PROCÉDURE DE SERVICE

RÉFÉRENCE : FSA 202515

OBJET : Contrainte sur la durite d'intercooler Gen 2.0 (bleu)

FSA TYPE : Notification au client

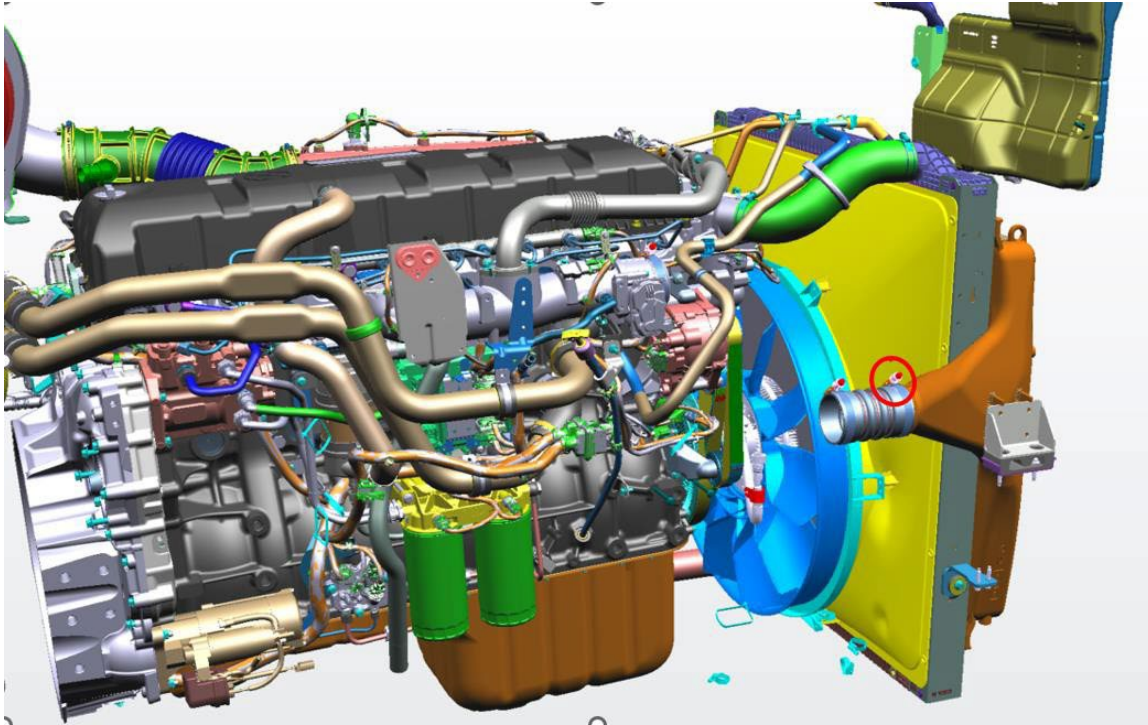
1. Soulevez la cabine du véhicule pour rendre la pièce visible.
2. Retirez les deux pinces marquées ci-dessous. Gardez la pièce SC46 6F073 A/B (Durite Bleu) retirée de côté pour la réinstallation après le remplacement.

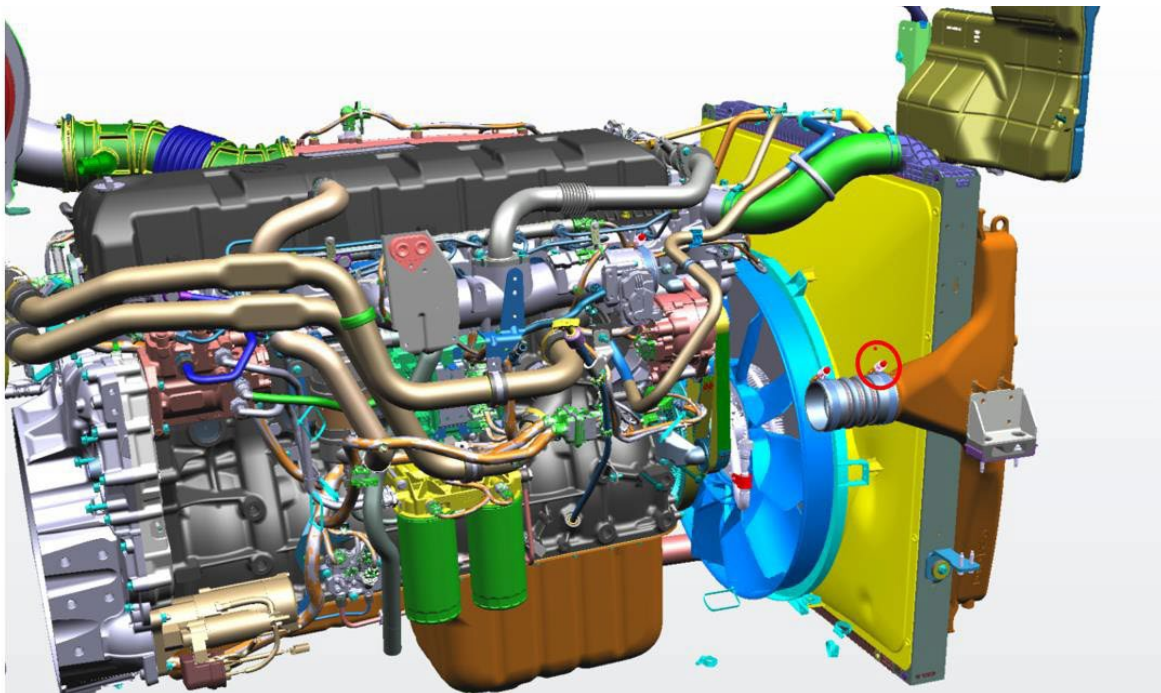
3. Retirez la pince reliant la pièce SC46 6K770 CA à la partie de sortie de l'intercooler comme indiqué ci-dessous.

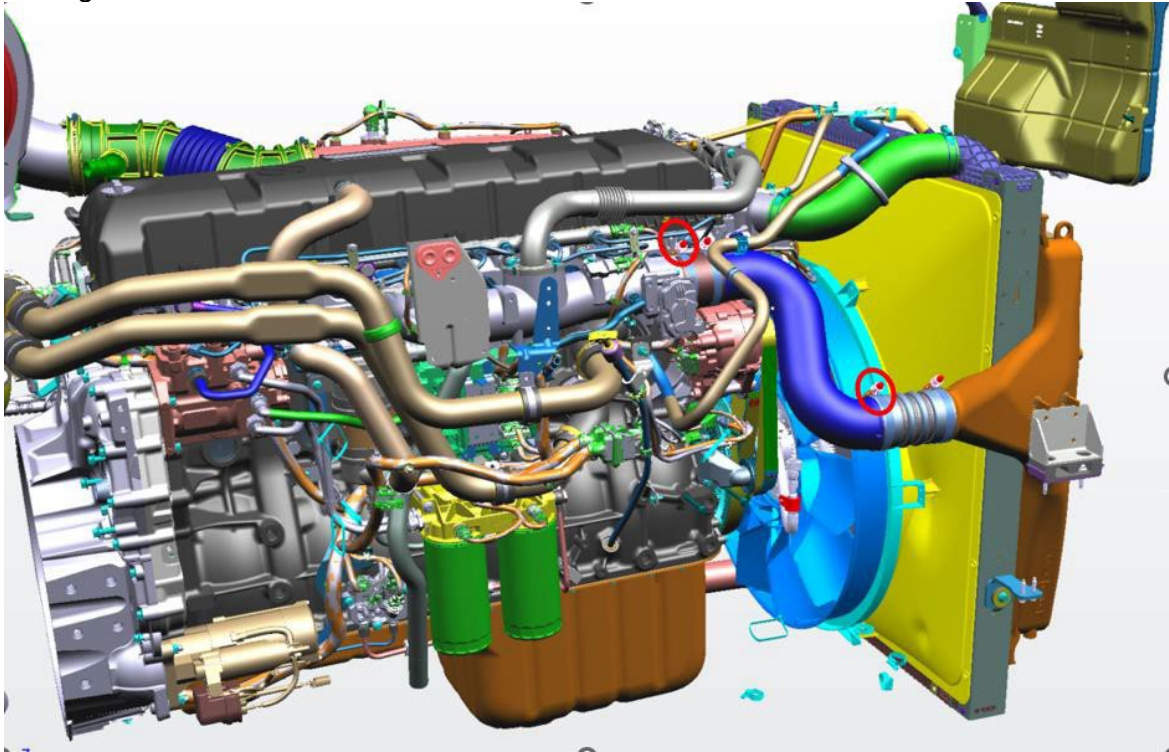
4. Après avoir remplacé la pièce SC46 6K770 CA par une neuve, serrez d'abord la pince dans le sens et le couple indiqués :
 - 1er serrage : 7 Nm
 - 2ème serrage : $10,5 \pm 1,6$ Nm

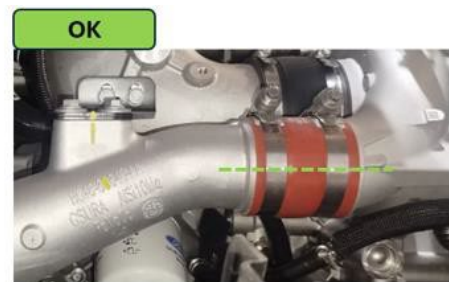
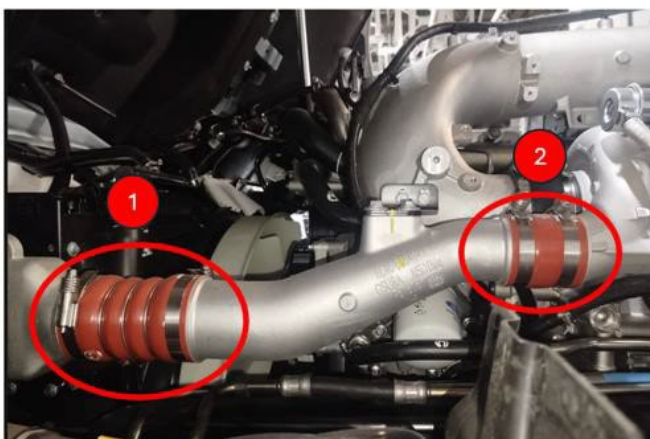
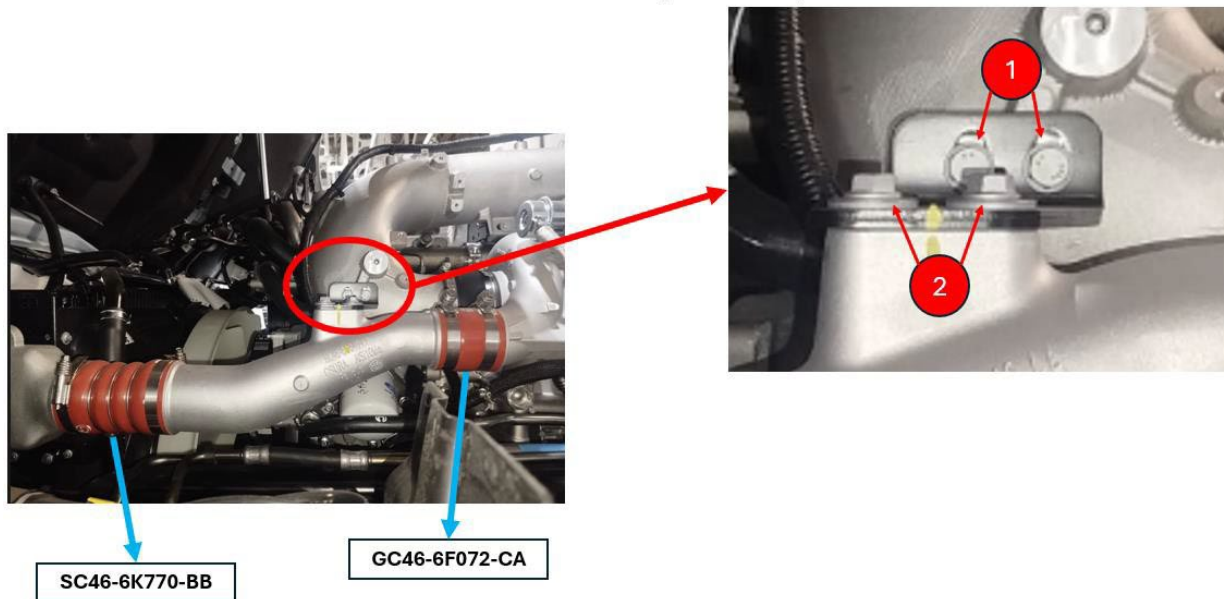
5. Réinstallez correctement la pièce SC46 6F073 A/B (Durite bleu) précédemment retirée et serrez les pinces marquées dans la direction et le couple indiqués :
- 1er serrage : 7 Nm
 - 2ème serrage : $10,5 \pm 1,6$ Nm

Remarque : Une fois l'installation terminée, vérifiez qu'il n'y a pas de désalignement axial dans les tuyaux installés.

6. Procédez ensuite à l'inspection des conduites 1 et 2 sur la base des images OK/NOK. S'il y a un désalignement axial dans ces tuyaux, similaires à l'image NOK, ils devront être réparés.

- Desserrez les 4 boulons fixant le support.
- Assurez-vous que les tuyaux **s'alignent** automatiquement et soient **concentriques**.
- Enfin, serrez les boulons du support (serrez d'abord les boulons 1, puis les boulons 2).

- Colliers : Initial : 7 Nm
Final : $10,5 \pm 1,6$ Nm
 - Boulons : $25 \pm 3,8$ Nm
7. Si, comme illustré dans les images ci-dessous, un contact est constaté entre le boulon et la durite, ou en cas de dommages visibles (déchirure, abrasion), Vérifier la concentricité comme décrit précédemment et remplacer la pièce SC46 6K770 BB. **Ouvrir un ticket technique avec des photos/vidéo pour valider la prise en charge au titre de la garantie.**
